Syndicat Intercommunautaire
d'Etude de Travaux de Restauration
et d'Aménagement des bassins versants
de l'Entre Deux Mers Ouest

PLU - commune de Camblanes et Meynac

Avis du SIETRA

octobre 25

MOULINAN - Etat actuel			
Cruée de 2021		Carte des hauteurs d'eau maximales	
	Affaire n° : 4352704 Janvier 2023	Atlas Planche : 1	0 100 200 300 400 m

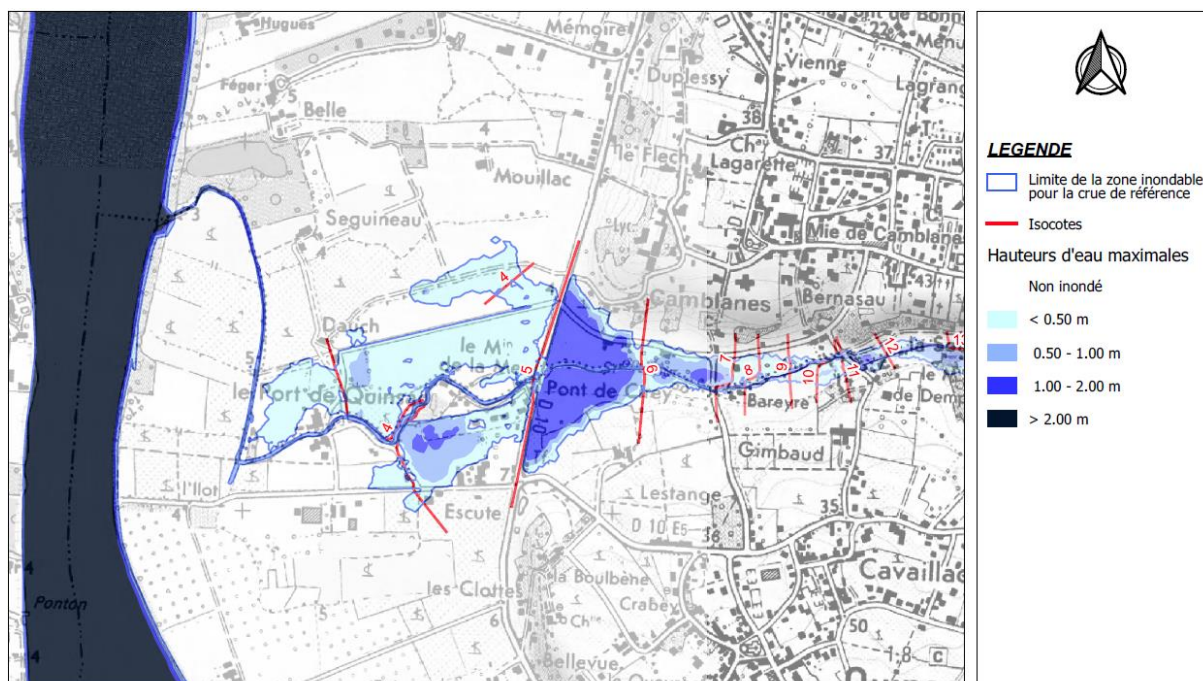
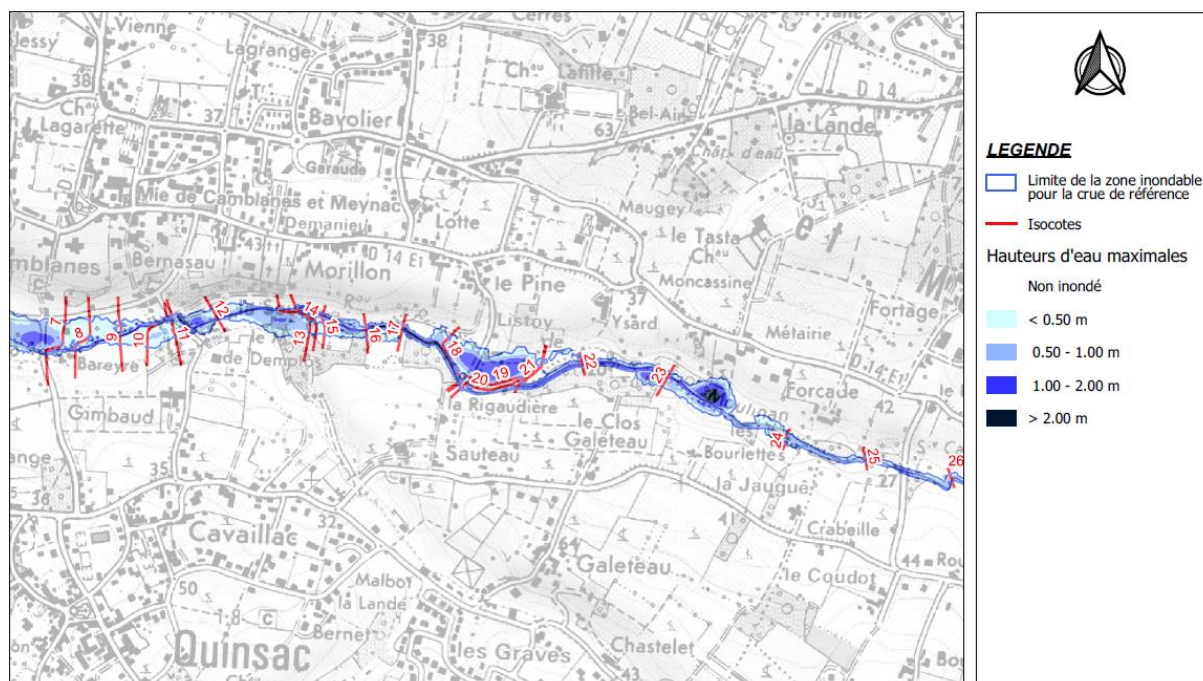
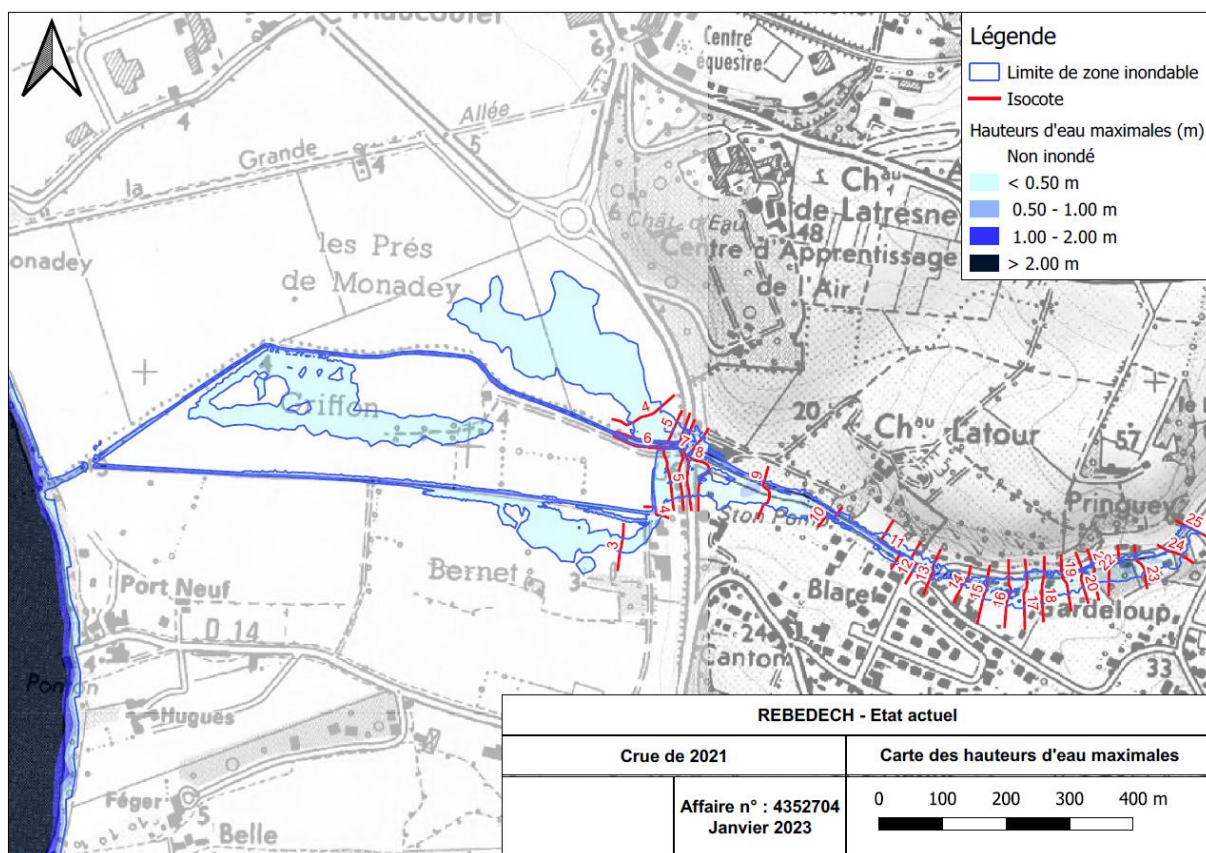
- En page 97 aussi, il n'est pas fait mention du Rebédach. Or les inondations de ce ruisseau touchent des enjeux majeurs : habitations, route de grande fréquentation, station d'épuration, activité économique.
- En page 98, Le SIETRA a établi un porté à connaissance à destination des communes sur le risque inondation identifié sur les cours d'eau de son territoire de gestion le 22 novembre 2023. La carte du risque pour la crue de 2021 est présentée ci-dessous accompagné des données pluviométriques issues des relevés stations Demeter du 17 juin 2021.

Il s'agit des données utilisé en bleu pointillé sur le règlement graphique en complément du zonage règlementaire du PPRI Garonne. Il serait pertinent de le mentionner dans la légende : « source PPRI Garonne, Etude hydraulique SIETRA – Artélia - 2023 ».

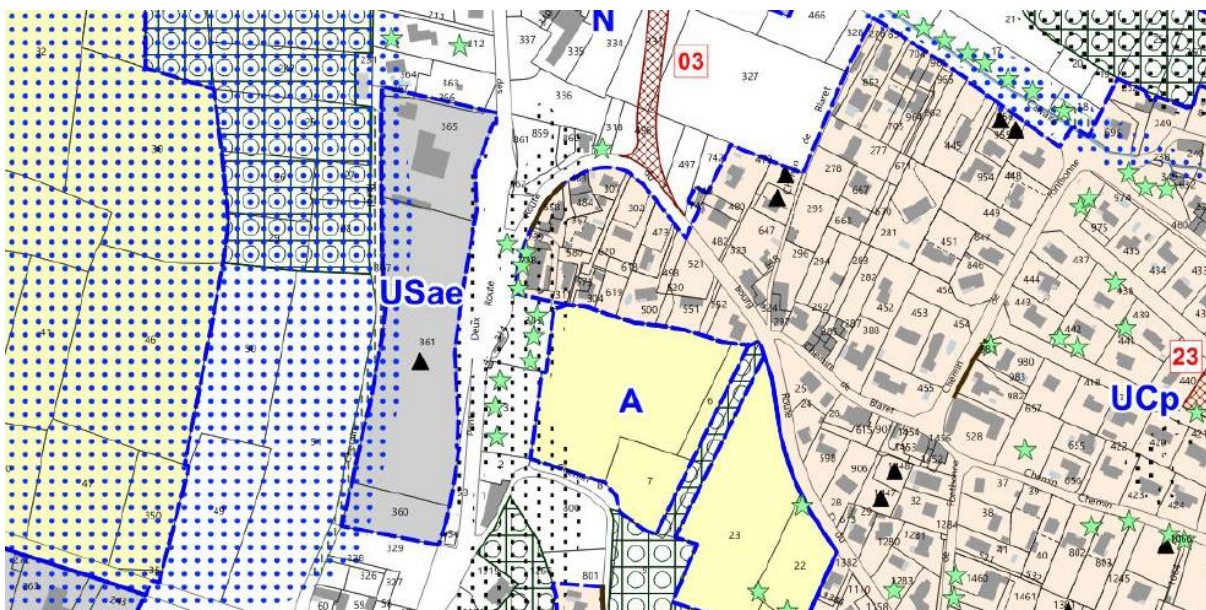
- En page 204, on note une confusion dans la nature du risque inondation

Le PPRI Garonne est un outil règlementaire pour le risque lié aux débordements de la Garonne

L'étude menée par le SIETRA, indiquée dans le point précédent (Artélia 2023), concerne le risque lié aux débordements des cours d'eau affluents de la Garonne (Le Rebedech et la Jaugue, pour la Commune de Camblanes et Meynac)

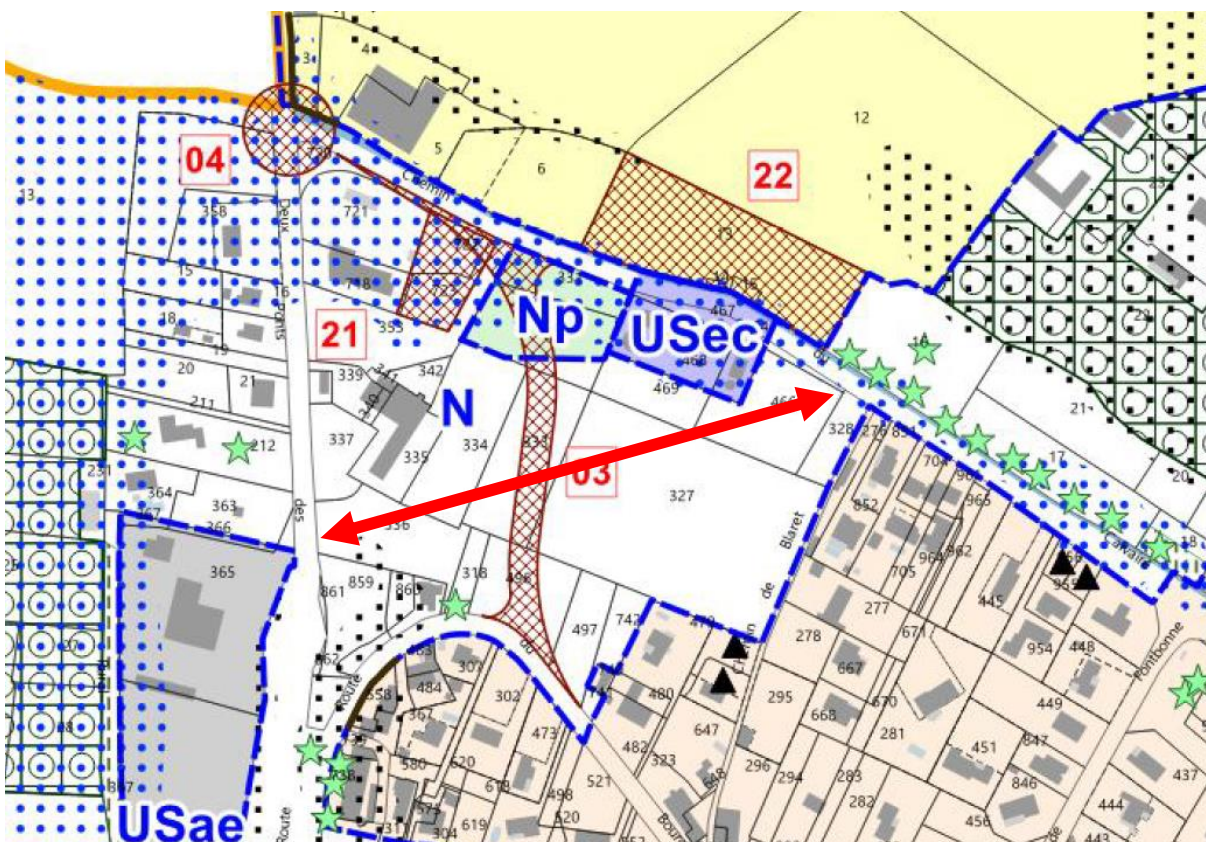
- L'emplacement réservé n°3 est en partie en zone inondable du Rebedech. Il serait pertinent de ne pas faire obstacle à l'écoulement des crues lors de sa conception.

Est-ce qu'une alternative d'itinéraire évitant les risques naturelle a été envisagée ou pourrait l'être ? (flèche rouge)

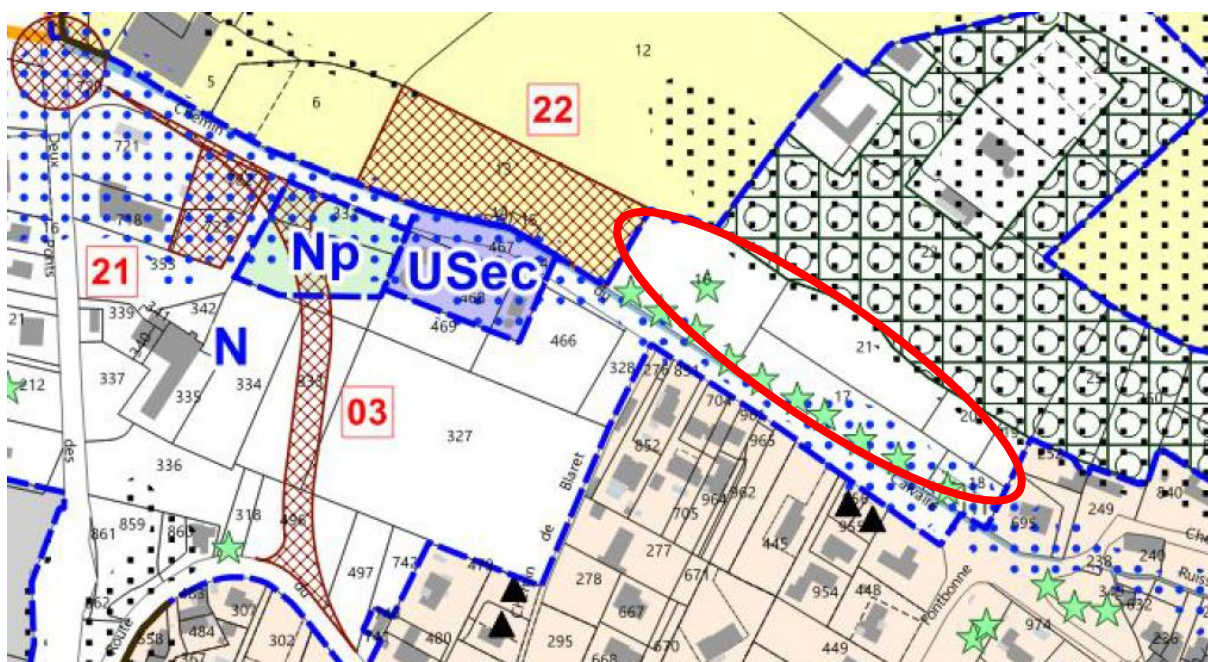
- L'emplacement réservé n°21 est un bassin de rétention pour les eaux pluviales. Or, il se situe dans le champ d'expansion de crue du Rebedech. Il risque donc d'être saturé par le débordement du cours d'eau au lieu de servir de rétention pour les eaux pluviales. Il aura donc

plutôt le rôle de bassin de rétention contre les crues. Afin de concilier biodiversité et gestion hydraulique il pourrait être aménagé de manière à constituer une annexe hydraulique à fonctionnalité de zone humide. Le terrain est actuellement remblayé. Un décaissement à hauteur du niveau d'eau moyen du Rebedech pourrait permettre cette fonctionnalité.

- Toujours dans l'esprit de préserver le champ d'expansion de crue du Rebedech, les terrains en rive droite en amont de l'emplacement réservé n°21 pourrait être utilisé pour restaurer le champ d'expansion de crue du Rebedech et par la même restaurer un espace de divagation latéral du cours d'eau. Cela pourrait faire l'objet d'un emplacement réservé pertinent pour la gestion des débordements de cours d'eau et la restauration des milieux aquatiques.

- Espace boisé classé et digues le long de la Jaugue

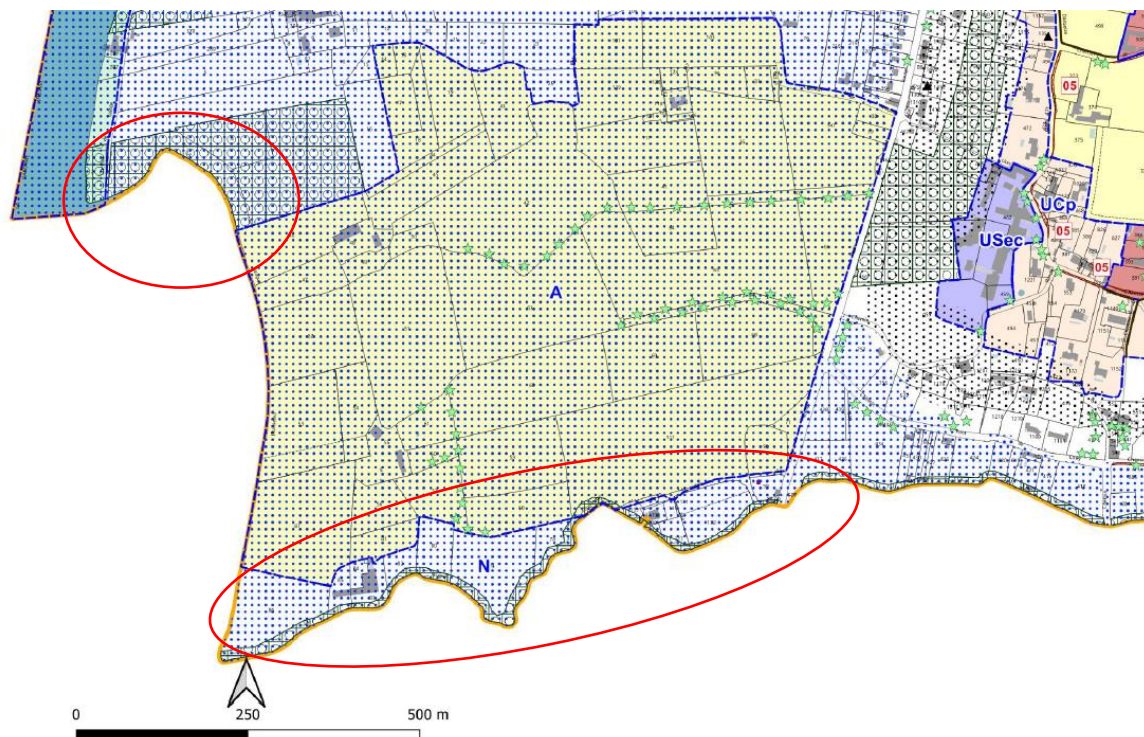
La Jaugue est bordée sur chacune de ses berges par des ouvrages assimilables à des digues depuis la Départementale D10. La Digue rive droite doit intégrer le système d'endiguement de la Garonne qui sera reconnu par la CDC des Portes de l'Entre Deux Mers. La présence d'un EBC sur cette zone n'est pas compatible avec la gestion de digue. En effet, une digue doit être dépourvu de singularités, tels que des arbres ou arbustes.

➤ Espace boisé classé et digues le long de la Garonne

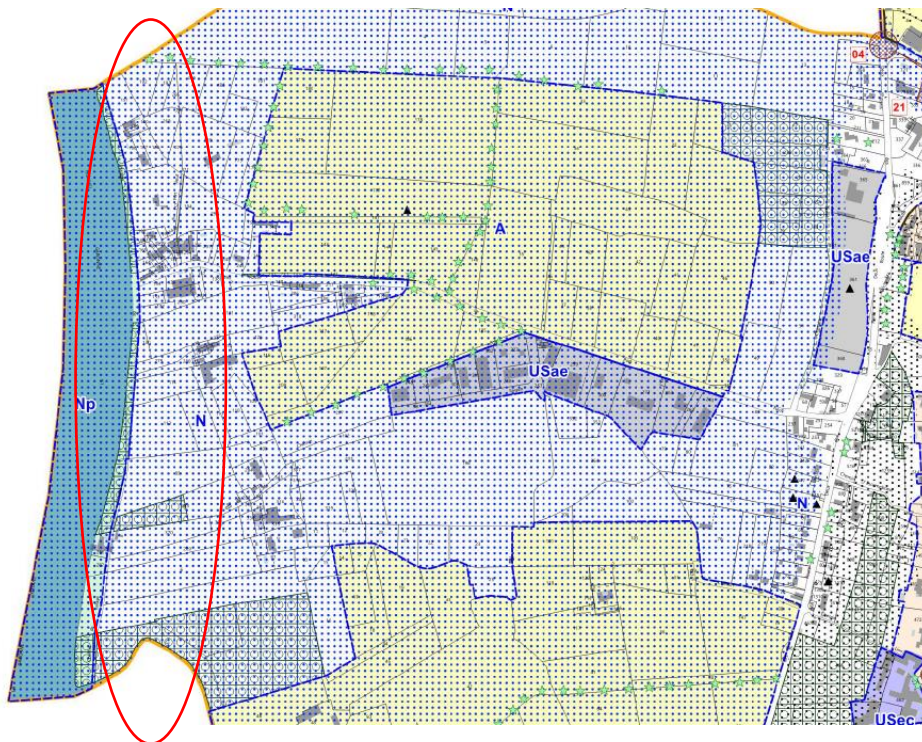
La Garonne est bordée par une digue sur le linéaire de la commune. Celle-ci doit intégrer le système d'endiguement de la Garonne qui sera reconnu par la CDC des Portes de l'Entre Deux Mers. La présence d'un EBC sur cette zone n'est pas compatible avec la gestion de digue. En effet, une digue doit être dépourvue de singularités, tels que des arbres ou arbustes.

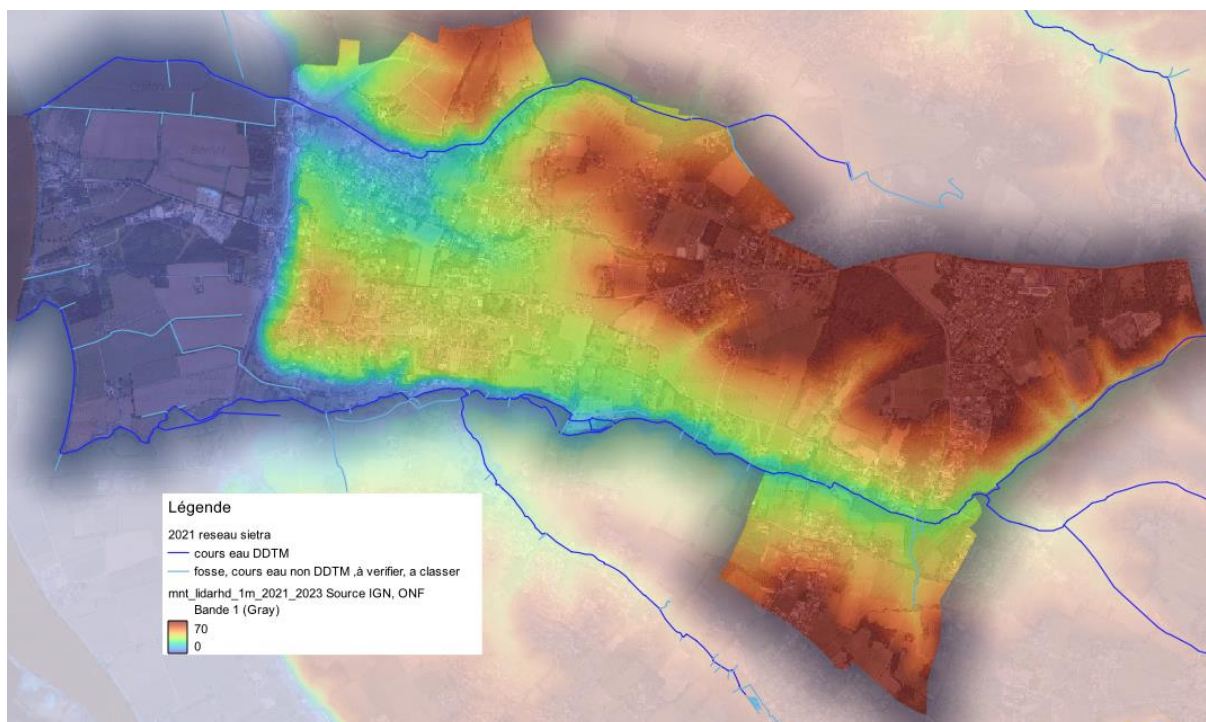
- En page 97, il est mentionné que la Jaugue ne bénéficie pas de suivi débitmétrique ni de qualité.

Pour le suivi débitmétrique c'est juste. Pour le suivi qualité, le SIETRA a mené une étude approfondie de suivi de la qualité de l'eau des cours d'eau de son territoire sur les années 2022, 2023 et 2024. Le résultat de cette étude est disponible sur le site internet du SIETRA. Le Rebedech a également été suivi dans le cadre de cette étude financée par l'Agence de l'eau et le Département de la Gironde.

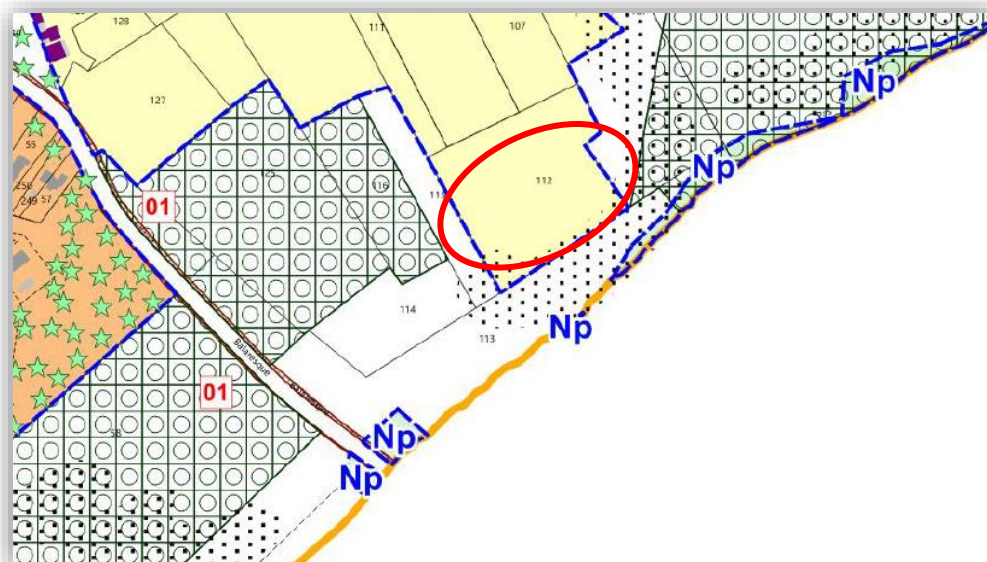
Le SIETRA a établi une cartographie des zones humides sur les fonds de vallée des cours d'eau de son territoire dans le cadre de son Programme Pluriannuel de Gestion. Cette cartographie est intégrée dans le zonage du PLU.

L'emplacement réservé n°17 se situe sur une zone humide.
